REFERENCIA: Expediente 09-126024 PATENTE DE INVENCION

ASUNTO: Respuesta a requerimiento Art. 45 DA 486/2000.

**"PROCESO DE FOTOCATALISIS APLICADO PARA ELIMINAR COMPUESTOS RECALCITRANTES EN AGUAS
RESIDUALES INDUSTRIALES"**

Figura 1. Diagrama del proceso de tratamiento de aguas residuales

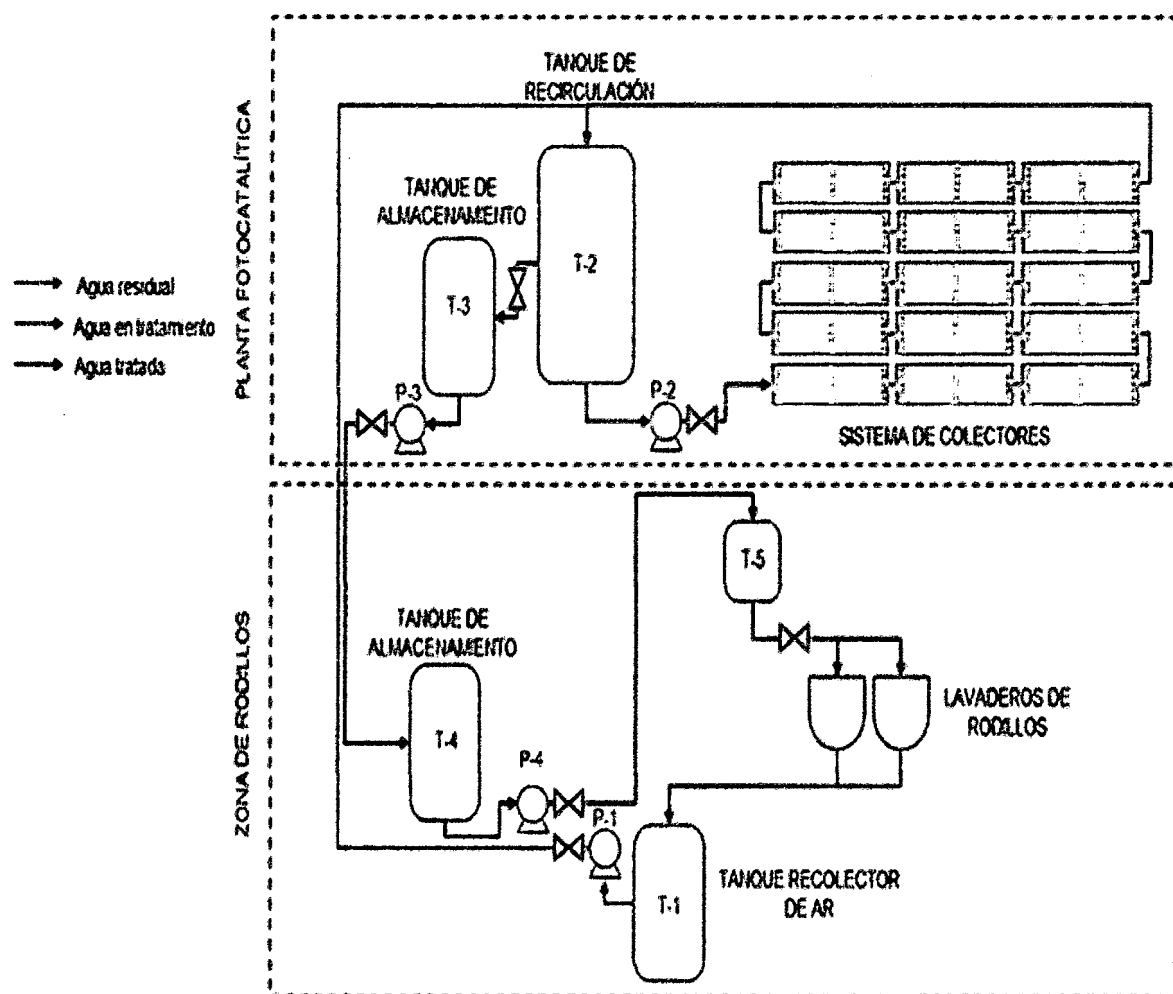
Se presenta a consideración de la Examinadora la Figura 1 (Diagrama del proceso de tratamiento de aguas residuales), con la corrección de los errores presentados en la descripción de la misma. En este

sentido, se modificó la referencia de la bomba P-3 por la referencia a la bomba P-4, logrando dar congruencia a la descripción “Se bombeará por medio de la bomba P-4” (Folio 8; línea 13).
